CAAC 适 航 指 令

编号: CAD2011-A300-01

- 一. 标题: 液压动力-液压蓄压器-检查/更换/标识安装
- 二. 适用范围:

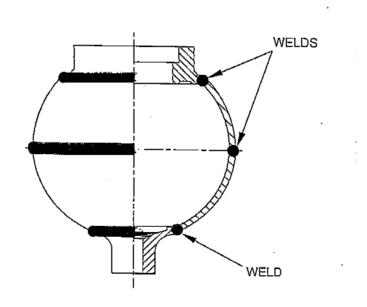
液压蓄压器的新设计是由两部分通过一条焊缝焊接而成,替代了原来的四部分三条焊缝(旧设计),如本指令附件1所示。新设计的液压蓄压器的焊接过程保证了更高的壳体材料强度和更高的可靠性。

最近一项由制造商进行的分析表明原设计的液压蓄压器存在爆炸失效的风险。

基于以上原因,本指令要求进行一次详细目视检查以确定是否有原设计的蓄压器安装在特定的液压系统上,新设计的蓄压器是否替换了这些旧蓄压器并且根据检查结果安装警告标识以避免在相关液压系统上安装原设计的蓄压器。

- (1) 按照空客服务通告 SB A300-29-6063的要求,对件号为P/N 3059103-1、P/N 3059103-2、P/N 3059103-8、P/N 3059103-9的4种液压 蓄压器进行一次详细目视检查,以确定是否有原设计的蓄压器安装在 A300-600型飞机的液压蓝系统上。
- (2)如果在本指令(1)中要求的目视检查中发现在A300-600型飞机的液压蓝系统上装有原设计的蓄压器,按照空客服务通告 SB A300-29-6063的要求,将所有相关的原设计的蓄压器更换为新设计的蓄压器。
- (3)根据本指令(1)中要求的目视检查的结果,按照空客服务通告 SB A300-29-6064的要求,在A300-600型飞机的液压蓝系统的指定位置安装标识。
